DIRECTOR GENERAL DE CALIDAD Y EDUCACIÓN AMBIENTAL.

EXPONE: Que el Proyecto de ampliación del vertedero de residuos municipales presentado por FCC Medio Ambiente S.A. en Les Canyades de El Campello se sometió a información pública mediante la publicación del anuncio en el DOGV del 8-01-2026 durante 30 días hábiles, y en el ejercicio del derecho de participación pública presenta las siguientes alegaciones al expediente 2025/22:

ANEXO INFORME DEL SEPRONA

Foto nº 6: Vista de la DISTANCIA en línea recta (indicada mediante línea de color azul oscuro) entre la planta de residuos y la Urbanización "EL POBLET" (Coordenadas UTM ETRS89 Huso 30: X 732252, Y 4261125), siendo esta de 1.530 metros.

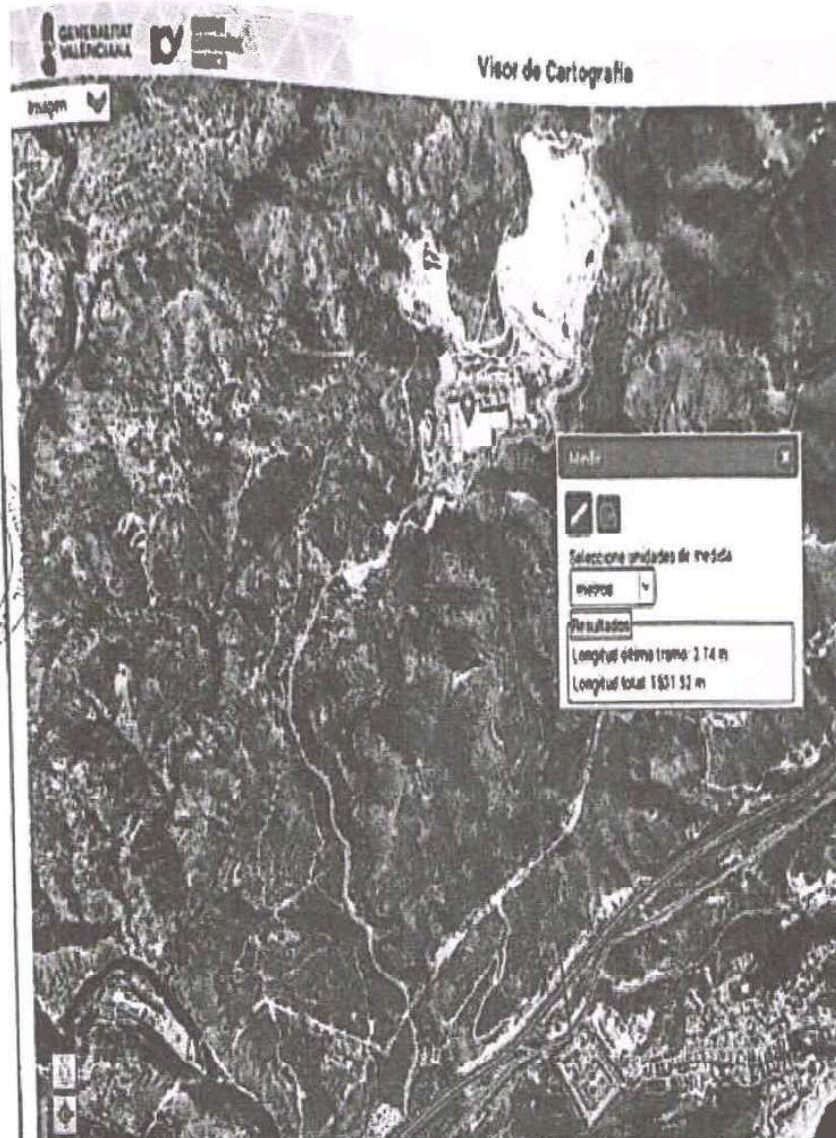
Dicha jurisprudencia es aplicable al caso que nos ocupa, pues los núcleos poblacionales “El Poblet”, “Cala D’or”, pertenecientes al municipio de El Campello, como el mismo municipio de Aigües, se encuentran situados a menos de 2.000 metros del perímetro del Vertedero de “Les Canyades” de El Campello
